ACTA Nº 108
LUGAR Y FECHA: Bucaramanga 17/07/2020
HORA 10:00

ASUNTO: Reunión Unidad Asesora, para la APROBACION RESPUESTAS A OBSERVACIONES DEL PLIEGO DEFINITIVO DE CONDICIONES de la **SELECCIÓN ABREVIADA SUBASTA INVERSA Nº 011-043 de 2020** cuyo objeto es **ADQUISICION Y PUESTA EN FUNCIONAMIENTO DE EQUIPOS MONTACARGA Y ELEVADOR ELECTRICOS TIPO TIJERA (NUEVOS) PARA EL CADS UBICADO EN BUCARAMANGA DE LA AGENCIA LOGÍSTICA DE LAS FUERZAS MILITARES REGIONAL NORORIENTE.**

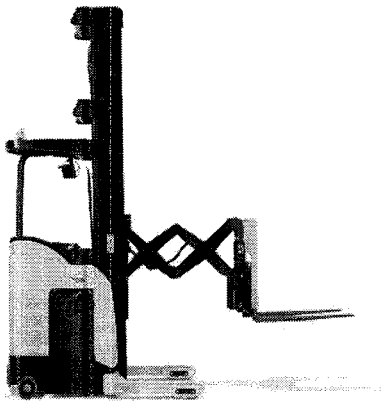
1. Contemplando el Formulario No. 7 ***ESPECIFICACIONES TECNICAS****, Lote 1. Suministro de Montacargas Eléctrico de extensión doble con operario de pie, en sus apartados DIMENSIONES los siguientes Ítems:*

Dimensiones	
Tipo de mástil	Mayor visibilidad TT
Altura de levante	210 - 240 pulgadas
Altura total Colapsada	100 - 119 pulgadas
Altura Total Extendida	296 - 306 pulgadas

No se brinda la claridad en información de medida mínima o máxima en pulgadas y de este modo agradecemos que la descripción de dimensiones no sea limitada en su descripción técnica para no limitar las capacidades y desempeño del requerimiento en Lote 1. Se recomienda para el registro de ***Informe Técnico y Formulario No.7 ESPECIFICACIONES TECNICAS****, Lote 1. Suministro de Montacargas Eléctrico de extensión doble con operario de pie, la siguiente apreciación:*

Dimensiones	Mínima	Máxima
Tipo de mástil	Mayor Visibilidad TT	
Altura de Levante horquillas	240 pulgadas	372 pulgadas
Altura Total de Equipo con mástil colapsado	100 pulgadas	161 pulgadas
Altura Total de Equipo con mástil extendido	296 pulgadas	411 pulgadas

Una vez revisada la observación presentada por el posible oferente, el comité técnico estructurador se permite informar que **SE ACEPTA** la observación presentada y se detallan las dimensiones mínimas y máximas del equipo, quedando las especificaciones técnicas del **Lote 1. Suministro de Montacargas Eléctrico de extensión doble con operario de pie** de la siguiente manera:

LOTE 1 - MONTACARGAS ELÉCTRICO DE EXTENSIÓN DOBLE CON OPERARIO DE PIE			
Imagen Referencia	**Información General**		
	Capacidad Nominal de carga:	1250Kg - 1360 Kg	
	Capacidad Residual de Carga en **6.5mts**:	1100 - 1200 Kg	
	Potencia del Sistema:	36 voltios	
	Tipo de Operador:	De pie	
	Dimensiones	**Mínima**	**Máxima**
	Tipo de mástil	Mayor visibilidad TT	
	Altura de levante	240 pulgadas	> 300 pulgadas
	Altura total Colapsada	100 pulgadas	161 pulgadas
	Altura Total Extendida	296 pulgadas	411 pulgadas
	Sistema de Frenos		
	Tracción	Liberado electrónico – Aplicado mecánicamente	
	Caster	Electrónicamente Aplicado	
	Parqueo	Liberado electrónico – Aplicado mecánicamente	
	Características generales		
	Carro de horquillas	Sistema Desplazador lateral de horquillas	
	Seguridad	Sistema de seguridad para encendido y arranque	
		Bocina y alarma de reversa	
		Luz estroboscópica	
		Luces de trabajo frontal (OPCIONAL)	
		Batería Industrial 36Voltios

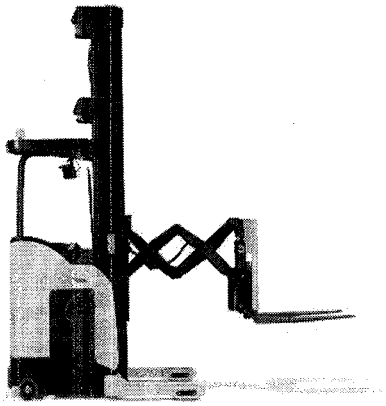
"2. Contemplando el Formulario No. 7 ***ESPECIFICACIONES TECNICAS****, Lote 1. Suministro de Montacargas Eléctrico de extensión doble con operario de pie, en sus apartados CARACTERISTICAS GENERALES:*

Características generales	
Altura mínima de elevación:	300 – 325 pulgadas
Carro de horquillas	Sistema Desplazador lateral de horquillas
Seguridad	Sistema de seguridad para encendido y arranque
	Bocina y alarma de reversa
	Luz estroboscópica
	Luces de trabajo frontal
	Batería Industrial 36Voltios
	Cargador Automático

Se relaciona en ítem Seguridad: Luces de Trabajo Frontal; brindando información oportuna, destacamos la importancia de iluminación, para la visual y conducción del montacargas por parte del operador; no obstante en Equipos de Pasillo Angosto para trabajo en interiores de Bodegas, dicha iluminación se debe contemplar en los techos o interiores de las Bodegas; la iluminación frontal no mejora la visual del operador al almacenar en estanterías de doble profundidad, para brindar seguridad confiabilidad y respaldo en la operación de Montacargas de Extensión Doble (almacenamiento doble profundidad) se relaciona el uso de cámara inalámbrica, recomendando siguiente descripción:

Características Generales	
Altura mínima de elevación	300 - 325 pulgadas
Carro de horquillas	Sistema Desplazador lateral de horquillas
Seguridad	Sistema de seguridad para encendido y arranque
	Bocina y alarma de reversa
	Luz estroboscópica
	Opcional luces de trabajo frontal
	Sistema cámara inalámbrica con monitor
	Batería Industrial 36V
	Cargador Automático

Una vez revisada la observación presentada por el posible oferente, el comité técnico estructurador se permite informar que **SE ACEPTA PARCIALMENTE** la observación presentada y se detallan las Características generales del equipo, quedando las especificaciones técnicas del **Lote 1. Suministro de Montacargas Eléctrico de extensión doble con operario de pie** de la siguiente manera:

LOTE 1 - MONTACARGAS ELÉCTRICO DE EXTENSIÓN DOBLE CON OPERARIO DE PIE			
Imagen Referencia	**Información General**		
	Capacidad Nominal de carga:	1250Kg - 1360 Kg	
	Capacidad Residual de Carga en **6.5mts**:	1100 - 1200 Kg	
	Potencia del Sistema:	36 voltios	
	Tipo de Operador:	De pie	
	Dimensiones	**Mínima**	**Máxima**
	Tipo de mástil	Mayor visibilidad TT	
	Altura de levante	240 pulgadas	> 300 pulgadas
	Altura total Colapsada	100 pulgadas	161 pulgadas
	Altura Total Extendida	296 pulgadas	411 pulgadas
	Sistema de Frenos		
	Tracción	Liberado electrónico – Aplicado mecánicamente	
	Caster	Electrónicamente Aplicado	
	Parqueo	Liberado electrónico – Aplicado mecánicamente	
	Características generales		
	Carro de horquillas	Sistema Desplazador lateral de horquillas	
	Seguridad	Sistema de seguridad para encendido y arranque	
		Bocina y alarma de reversa	
		Luz estroboscópica	
		Luces de trabajo frontal (OPCIONAL)	
		Batería Industrial 36Voltios

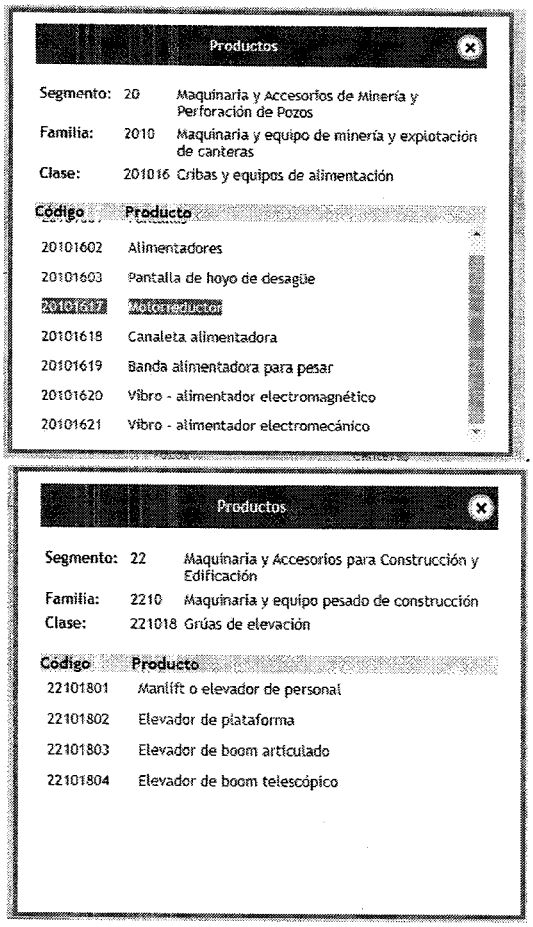
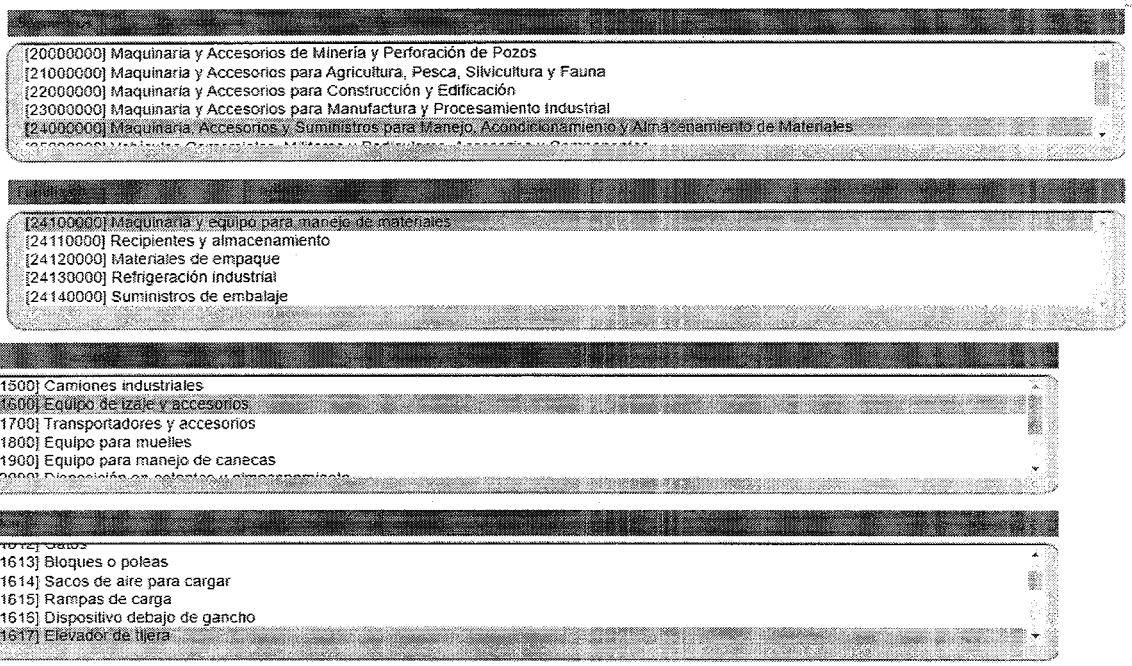
"CÓDIGO ESTÁNDAR DE PRODUCTOS Y SERVICIOS DE NACIONES UNIDAS (UNSPSC)

Solicitamos el código para el LOTE 2, sea modificado por el siguiente:

20101617 por 22101800

El código requerido 20101617 es un código el cual abarca equipos para minería y perforación de pozos como lo muestra la imagen siguiente tomada del clasificador de códigos UNSPSC, mientras que el código requerido en la modificación el el que abarca el objeto de este contrato como lo muestra la imagen siguiente tomada del clasificador UNSPSC"

Una vez revisada la observación presentada por el posible oferente, el comité técnico estructurador se permite informar que **NO SE ACEPTA** la observación presentada y se aclara que el código mencionado en el proyecto de pliego de condiciones (20101617) corresponde a un error de digitación y se realizará corrección por el código que satisface la necesidad de la Entidad (24101617).
